Danfoss d.o.o.

Obnovljeni Danfoss TE5-55 termo-ekspanzijski ventili

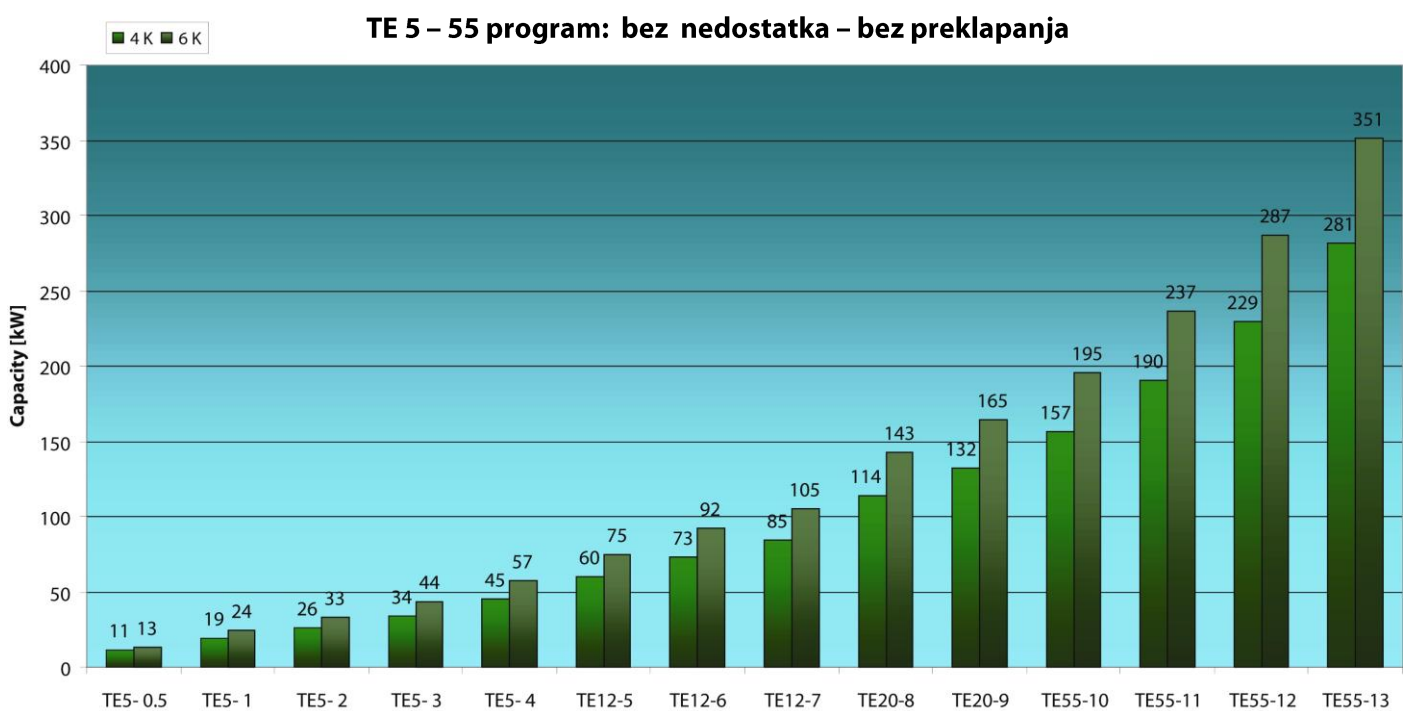
Danfoss je napravio do sada odličnu seriju TE5-55 termo-ekspanzijskih ventila čak i boljom. Obnovljena serija nudi kompletni raspon kapaciteta bez nedostataka ili preklapanja. Kompletni proizvodni program dostupan je od travnja 2010, a mnogi proizvodi su već dostupni.

Conditions: Asercom standard
+4°C / +38°C / 1 K subcooling
